Sikker skolevej(?)

Bliver vi som by, og som forældre til skolebørn stillet sikker skolevej i udsigt?

Fartdæmpning

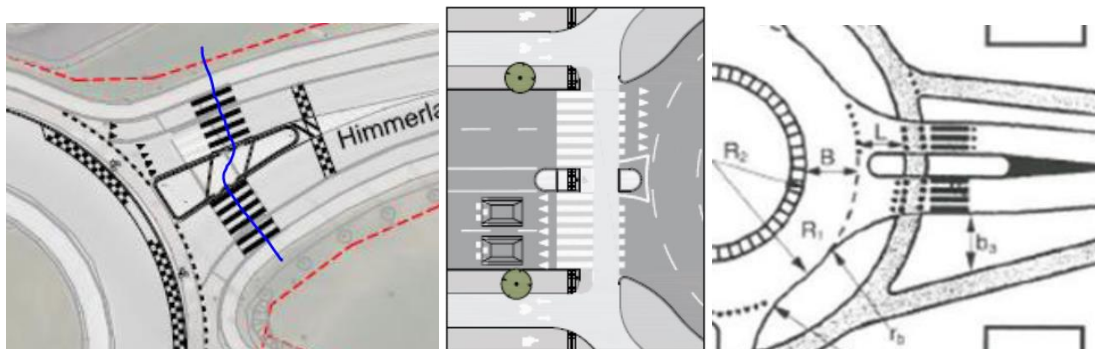
Der henledes opmærksomhed på fraværet af fartdæmpende foranstaltninger på vejstykket Under Broen. Den høje fart medfører en del støj i området, muligvis i kombination til den ret grove asfalt der er valgt på vejstykket.

Reference fra Esbjerg

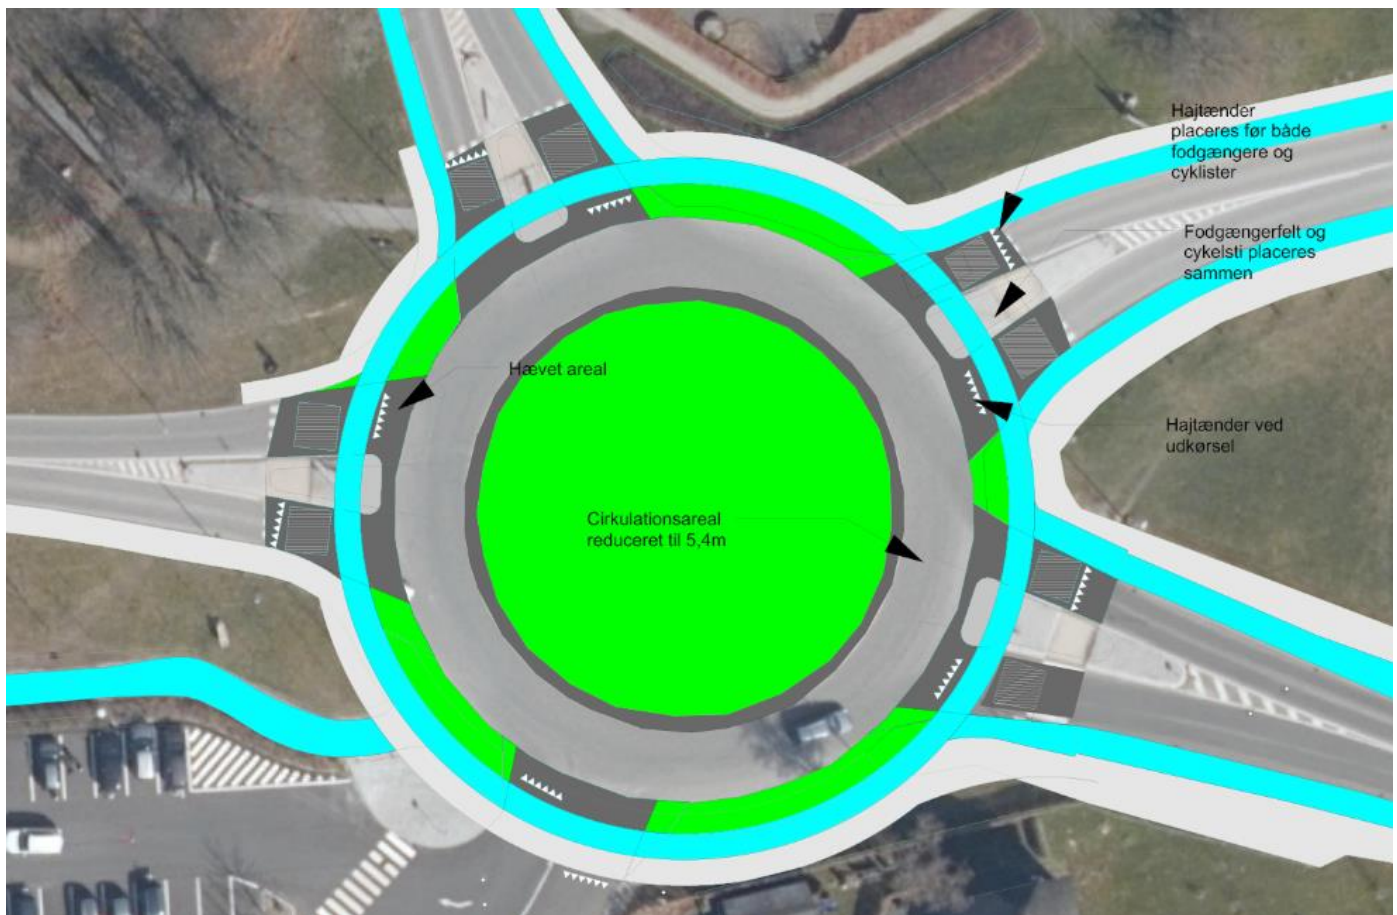
Findes der eksempler på den foreslåede løsning med hævet cykelring (princip 2) i Danmark eller udland, som det er muligt at vurdere effekterne af eller er der tale om en "ny" trafikmæssig løsning? Med den af politiet foreslåede løsning. Kan rundkørslen ved Strandby Plads i Esbjerg (tidligere 'Danmarks farligste rundkørsel') bruges som eksempel og hvad har erfaringerne i givet fald været her?

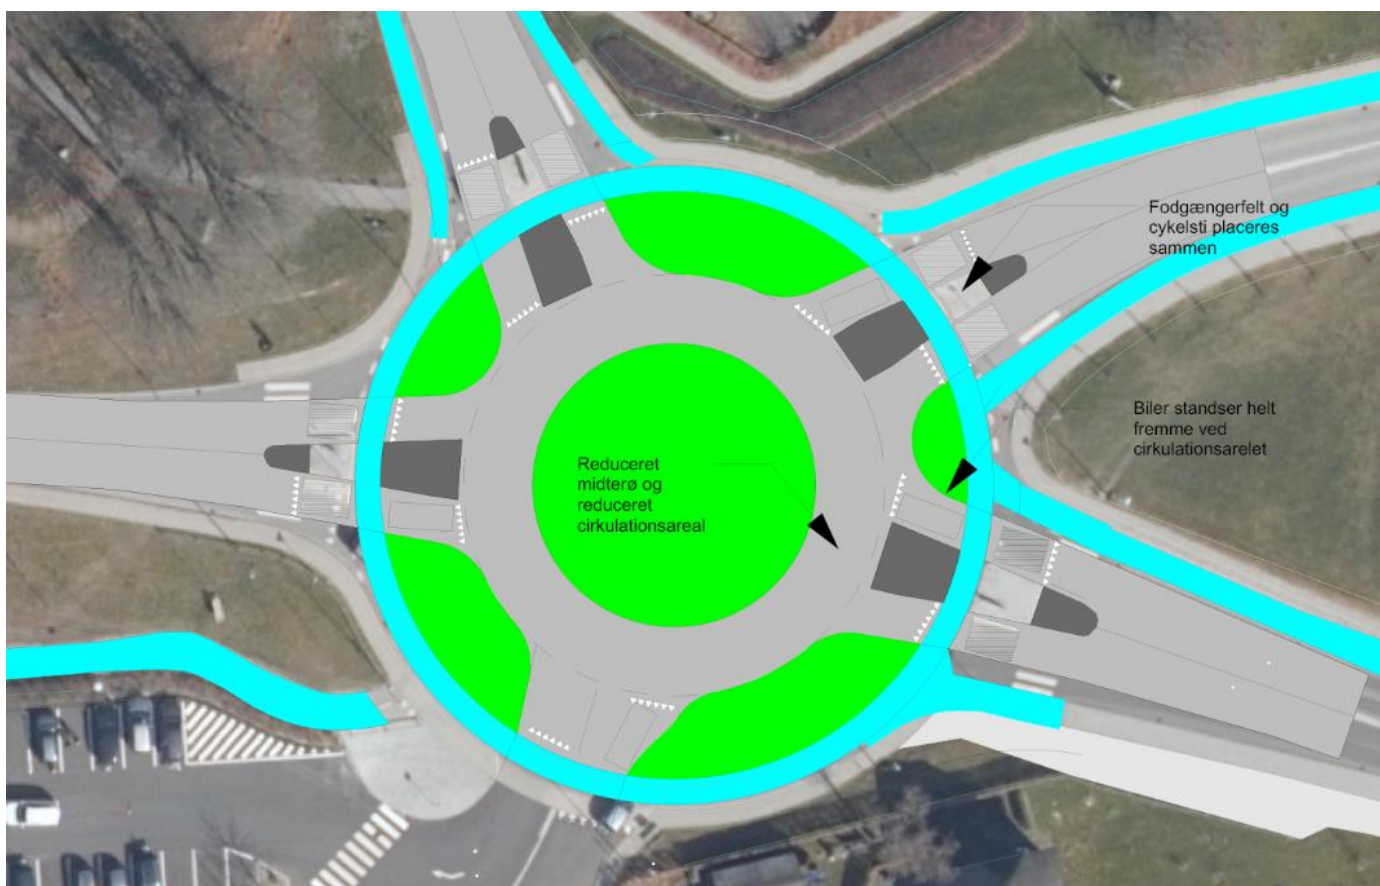
Ud fra pointmatricen, må det vurderes at der i den anbefalede løsning er gået kompromis med trafiksikkerheden til fordel for de bløde trafikanters fremkommelighed. Jf. ovenstående omkring principskitse 3. Generelt noteres det også at der i matricens 6 forskellige forslag 'kun' er et spænd i trafiksikkerhed fra "god effekt" til "meget god effekt".
